Odpověď na dotaz č. 16 k veřejné zakázce na zhotovitele stavby „ÚP ČR – Děčín – rekonstrukce budovy U Plovárny 1190/14“ i.č. 013V032003901
k dotazu firmy SKANSKA a.s., ze dne 12. března 2015

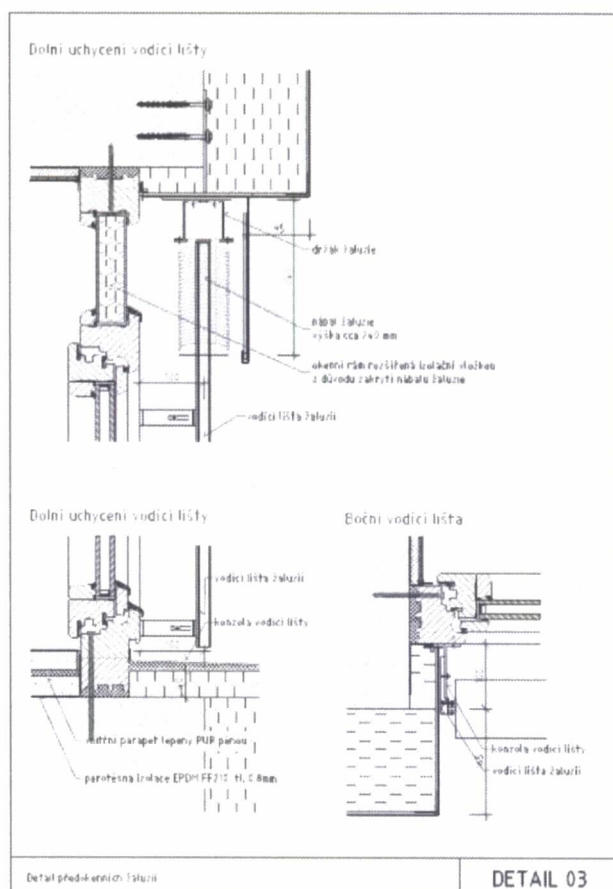
Nesouhlasí výměra demontáže azbestocementového obkladu ve strojovně VZT. Dle našeho výpočtu je ve strojovně pouze 253,4m². Prosíme o upřesnění uvedené výměry.

Výměra je dobře, ale azbest se také nalézá v 1PP místnost č.014 viz níže, výměra je za obě místnosti.

Azbestové desky se nacházejí ve dvou místnostech:

1. **v 1PP v místnosti č. 0.14 (viz D.1.1.3_Pudorys 1PP_bourane konstrukce)** kde je kompresorová stanice. Zde jsou desky obsaženy ve sníženém podhledu, kde je vložena vrstva desek z minerální plsti v tl. 50 mm s povrchovou úpravou **2 x ezalit desky**. Také na stěnách této místnosti je vrstva **2 x ezalit tl. 12 mm**.
2. **ve 4NP v místnosti č. 4.40 (viz D.1.1.19_Pudorys 4NP_bourane konstrukce)** kde je strojovna VZT. Zde jsou desky obsaženy na vnitřních i obvodových stěnách (zevnitř), kde je obklad z desek **ezalit tl. 20 mm**.

Podlahu této místnosti tvoří keramická dlažba tl. 8mm, maltové lože tl. 40mm, Sklobit tl. 7mm, cementový potěr se sítí tl. 43 mm, lepenka A 400 H, izolace fibrex tl. 20mm, stropní nosná konstrukce.
